Bauvorhaben:	Dorfgemeinschaftshaus - "Haus der Generationen"
	Schmiedekoppel
	24794 Borgstedt

Planbeschreibung.: AUSFÜHRUNGSPLAN
Grundriss Erdgeschoss

Name	Datum	Maßstab 1 : 50 1 : 1 :	Auftr.Nr.	5007-09
gezeichnet	Schlüter/Hein	16.12.2009		Plan.Nr.	A.01 C
geprüft					
gesehen

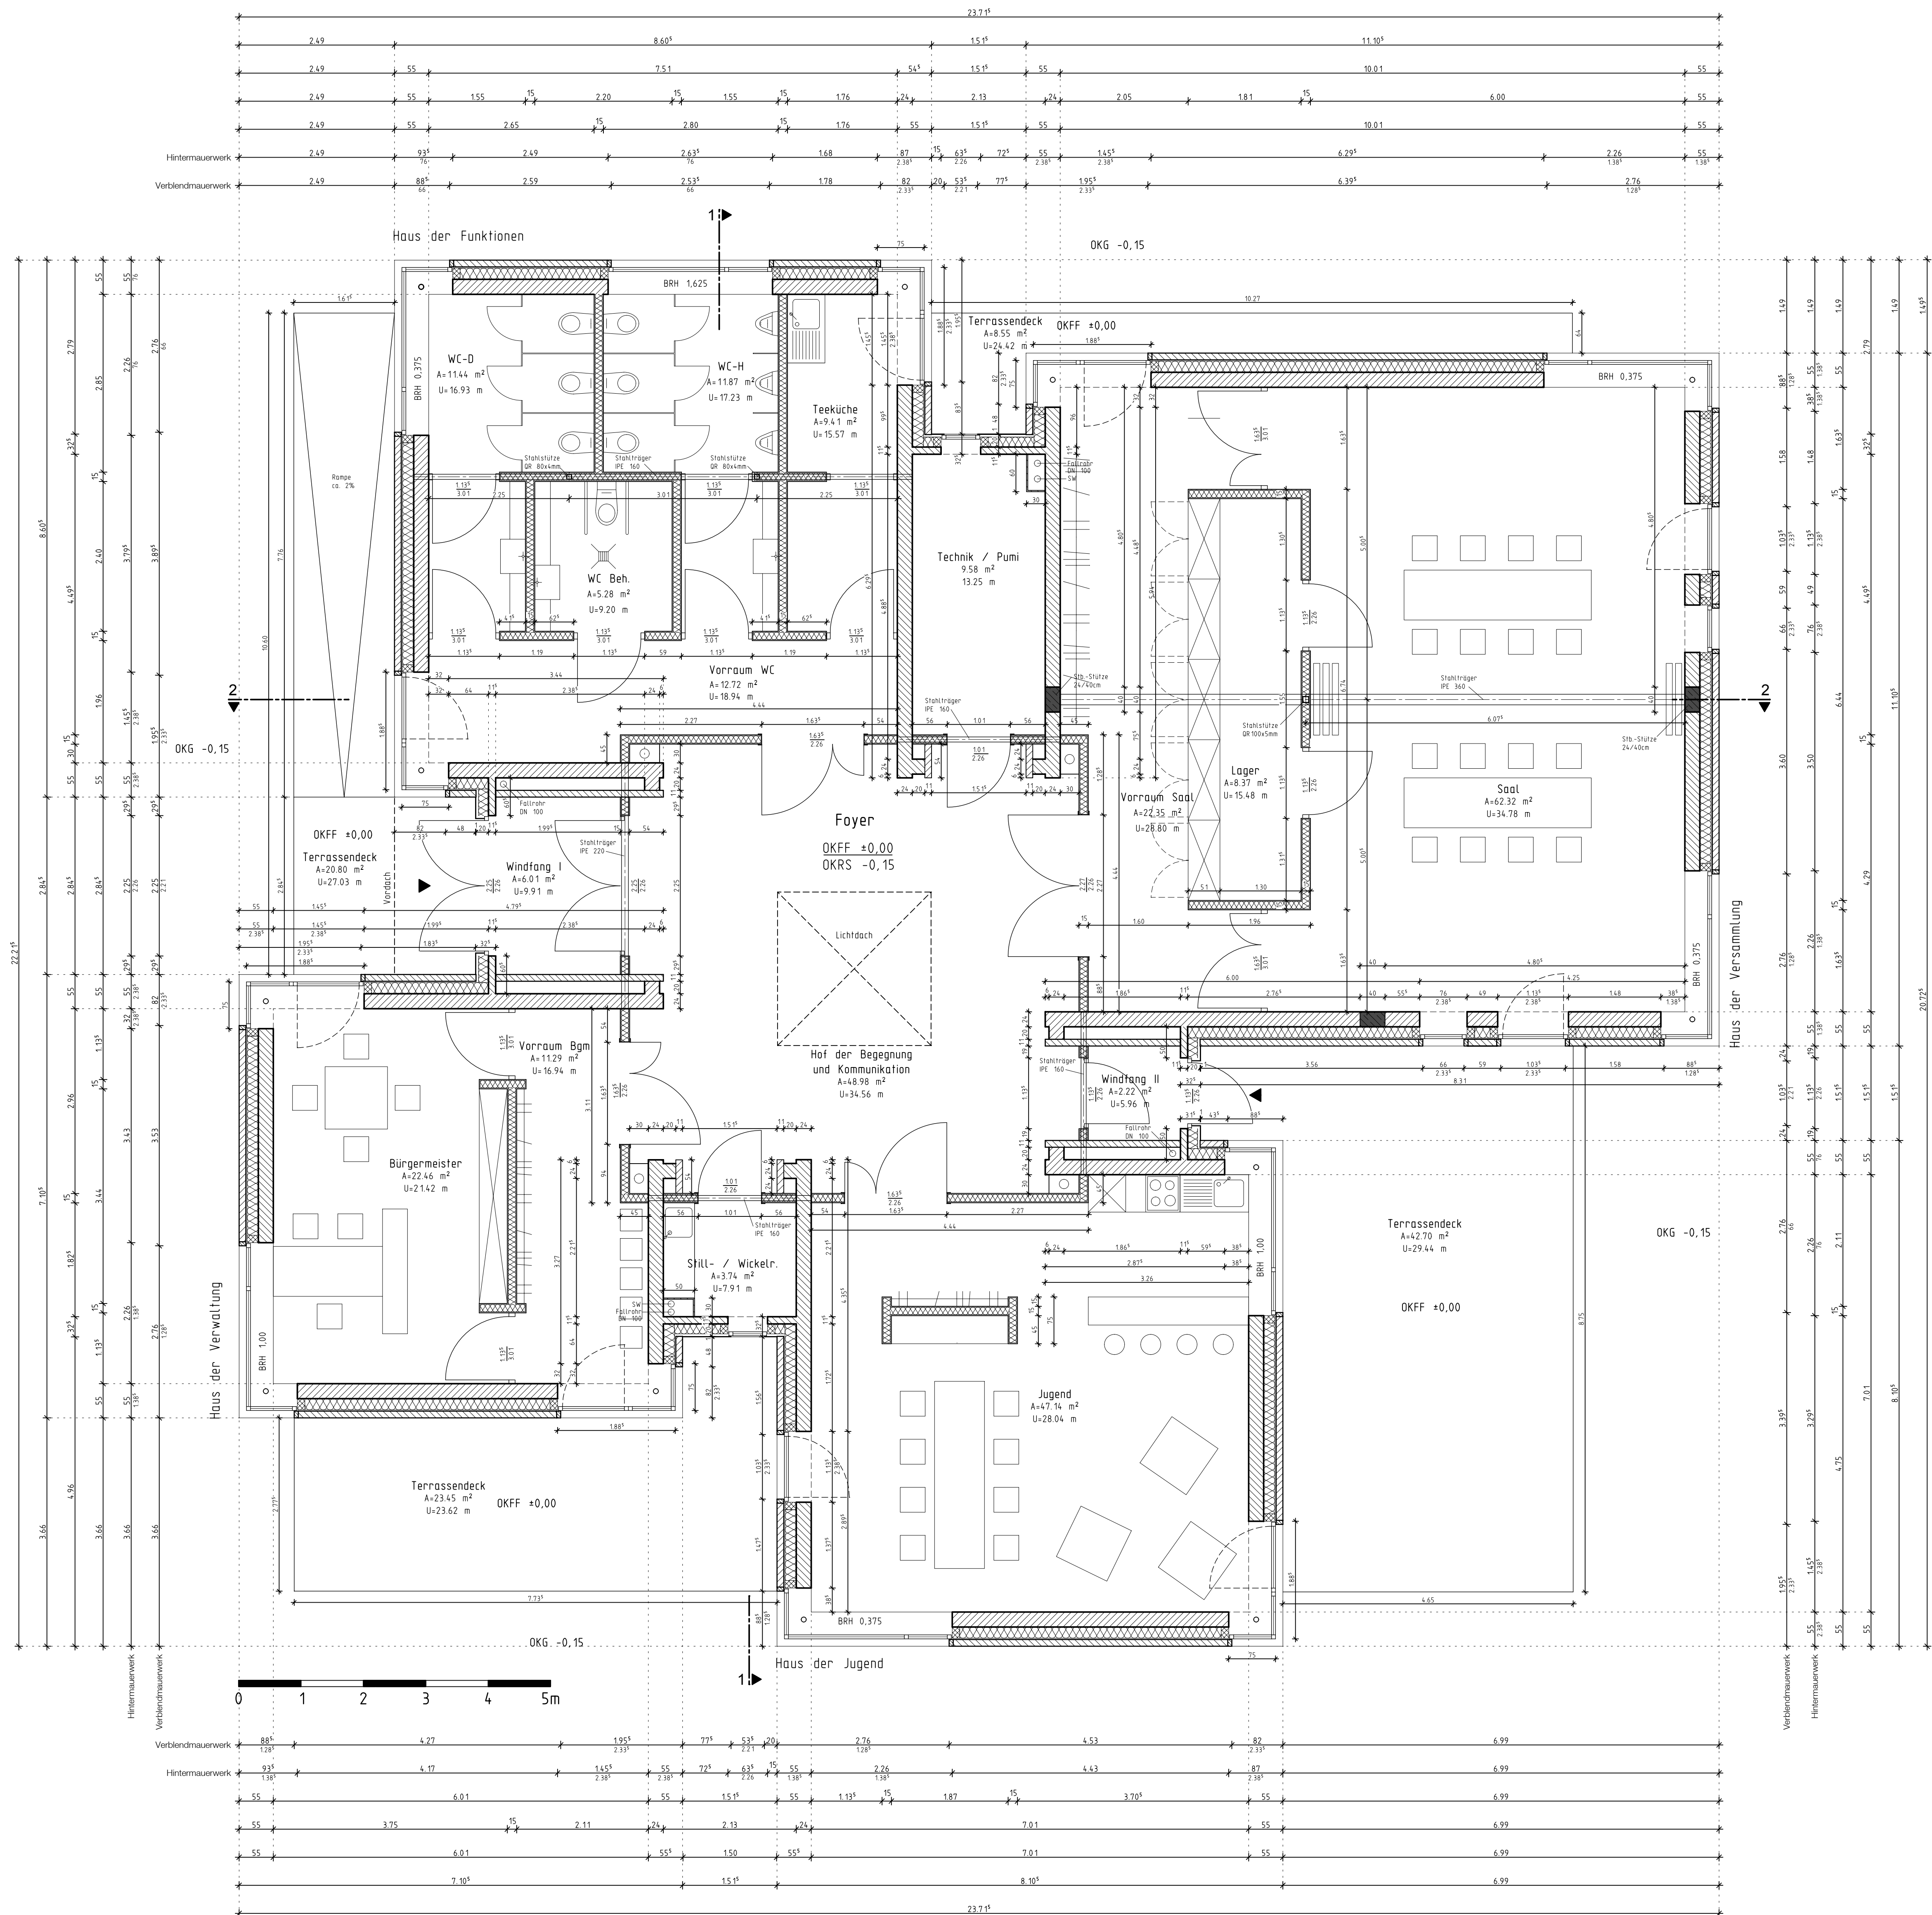
C	09.08.2010	Anzahl der Urinale geändert; Spüle Bereich Teeküche ergänzt
B	20.07.2010	Die Wand zwischen Lager und Vorraum Saal entfällt
A	21.06.2010	Die Nische für die Trennwand im Saal entfällt; die Stahlstütze versetzt; die Flächen Bereich Saal und Lager geändert;
Index	Datum	Änderungen
